ZI: RU4-U-559

EAVG Enzersdorfer Abfallverwertungsgesellschaft mbH. Deponie Enzersdorf an der Fischa
Genehmigungsverfahren gemäß § 5 Umweltverträglichkeitsprüfungsgesetz 2000, UVP-G 2000.

Ergänzende Beurteilung Fachgebiet Luftreinhaltetechnik

Abbildung 3 : Abgrenzung des Untersuchungsraumes durch die PM10 JMW Zusatzbelastung; $0,4 \mu\text{g}/\text{m}^3$ Isolinie entspricht 1% des JMW-Grenzwertes für Szenario 3 mit alternativer Wegeführung (Quelle Meteo Science August 2017)

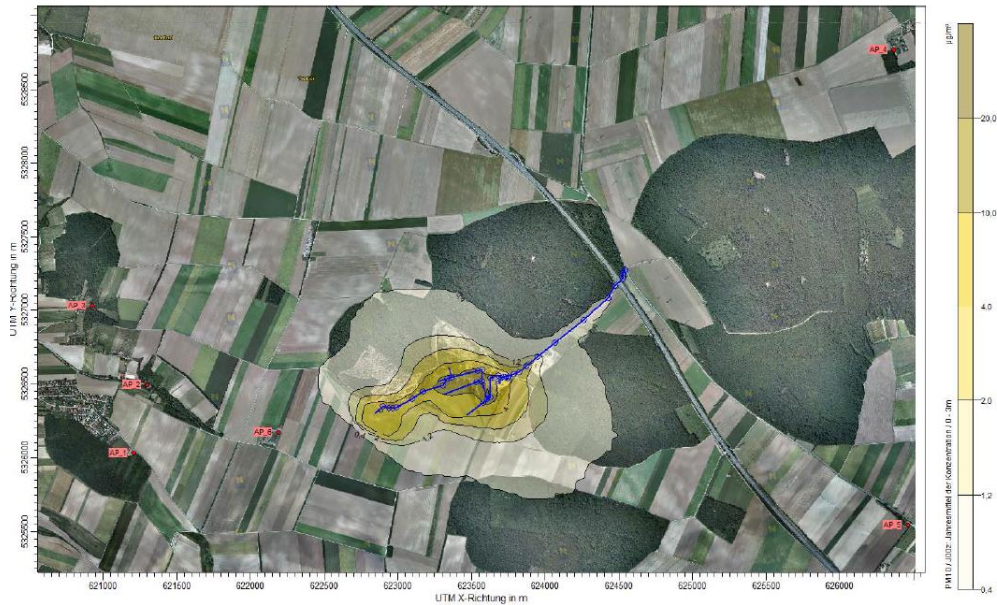
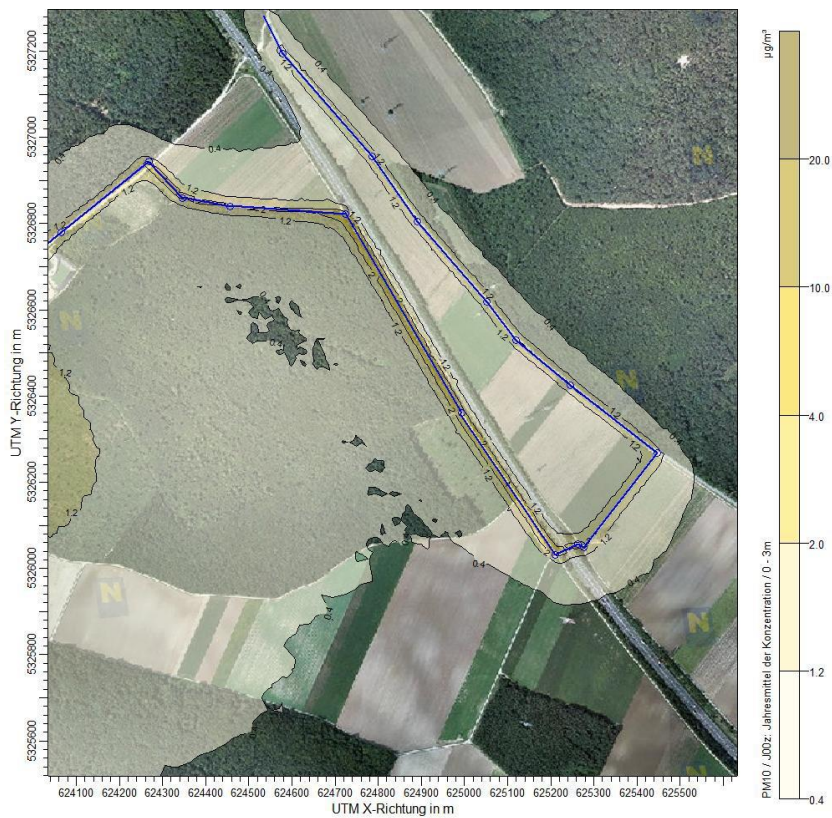
Aus den beiden Abbildungen ist für die PM10 JMW Zusatzbelastung bereits zu erkennen, dass der Einwirkraum (Bereich innerhalb der PM10 JMW Zusatzbelastung von 0,4 µg/m³ bzw. 1% des JMW-Grenzwertes) sich bei geänderter Straßenführung zwar vergrößert, aber in Bezug zu den nächsten Wohnanrainern keine Veränderung der Belastungssituation mit sich bringt. Dies gilt in gleicher Weise für den KFZ-bedingten Hauptemissionsstoff Stickstoffdioxid. Die im Einreichoperat zur UVE ermittelten Zusatzbelastungen (Tabelle 23, Seite 33 Teilgutachten Luftreinhalte-technik) für den JMW PM10 und JMW NO₂ entsprechen jenen in Tabelle 1 für die Vorhabensänderung „Alternative Deponiezufahrt“.

Aus luftreinhalte-technischer Sicht ergibt sich hinsichtlich des Anrainerschutzes daher keine Änderung in der Beurteilung gegenüber dem Ergebnis der Umweltverträglichkeitsprüfung.
